**Autorité environnementale**

**Avis délibéré de l’Autorité environnementale  
sur la ZAC du Triangle de l’Échât sur la  
commune de Créteil (94) -  
Actualisation de l’avis n°EE-1236-16**

**n°Ae : 2020-56**

Avis délibéré n° 2020-56 adopté lors de la séance du 16 décembre 2020

Figure 5 : Concentrations en oxydes d'azote dans le scénario 2020 avec aménagement. Source : dossier

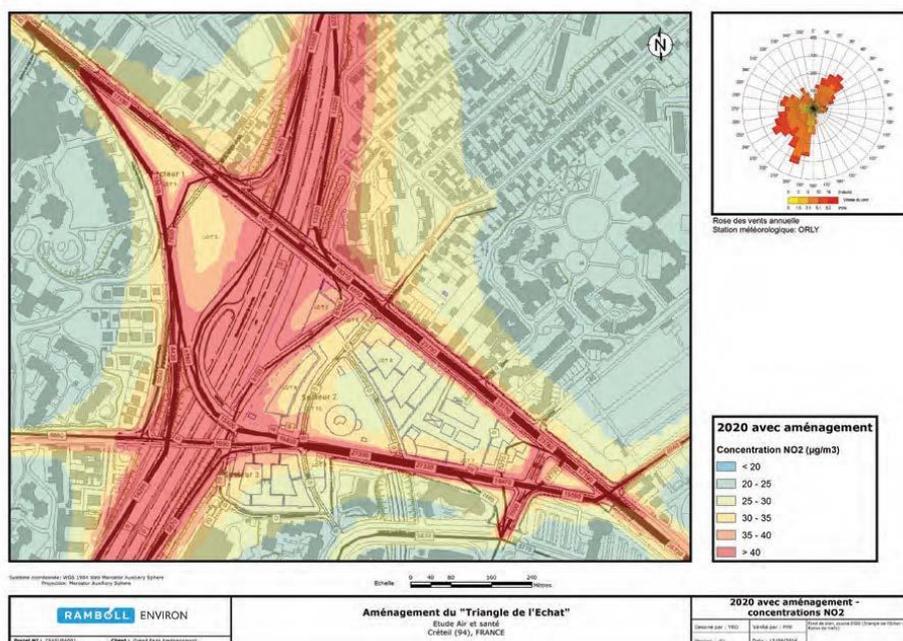
Pour l'Ae, ce raisonnement est trop optimiste : la campagne de mesures complémentaires réalisée en 2019 a plutôt confirmé la persistance des niveaux de pollution au niveau de 2014 ; l'effet de parc (la réduction des émissions liée aux progrès sur les émissions des véhicules) est donc surestimé. L'étude d'impact devrait au moins recalculer les hypothèses de l'état initial et prendre en compte l'évolution prévisible des trafics, en particulier sur l'A86. Dès lors, en dépit des mesures prévues, la plupart des populations nouvelles seront exposées à des niveaux de pollution élevés, certains à des valeurs proches de la valeur limite<sup>29</sup>. L'EQRS n'a en revanche porté que sur les établissements sensibles. À un tel niveau de pollution, une étude air/santé de niveau I<sup>30</sup> permettrait de quantifier les risques cancérigènes auxquels la population sera exposée.
